POWIADOMIENIE
o zmianach SIWZ

Przebudowa drogi gminnej nr 191068C w miejscowości Grodno, gm. Baruchowo w km 0+000 do km 0+842

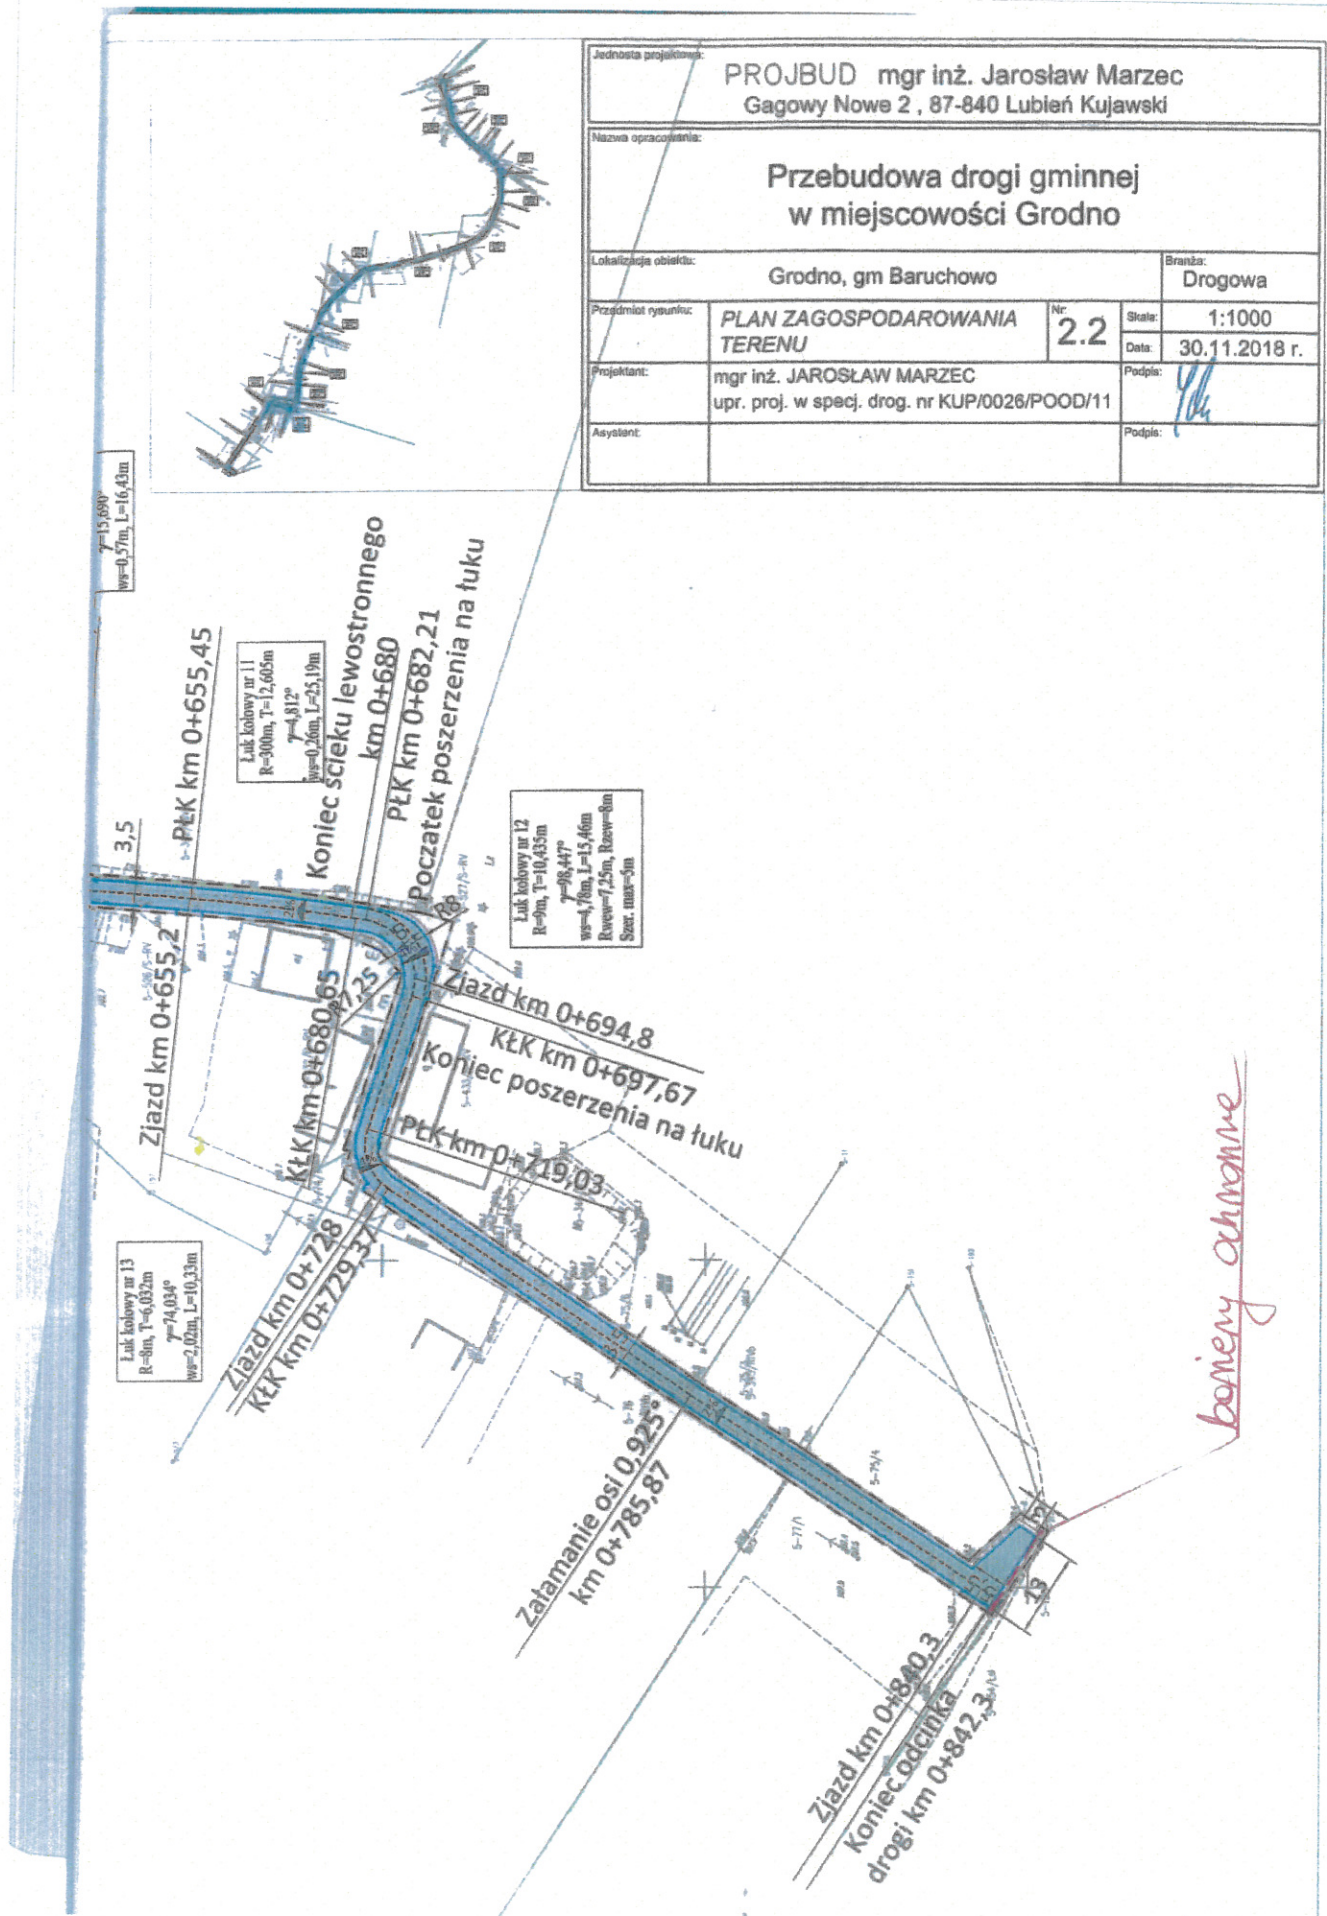
- 6) Wykonaniu barier ochronnych na odcinku o długości 13,0 mb w km 0+842, zabezpieczających uczestników ruchu przed zjechaniem ze skarpy, podczas manewru zawracania.

Miejsce posadowienia barier

Propozycja rozwiązania w zakresie doboru barier
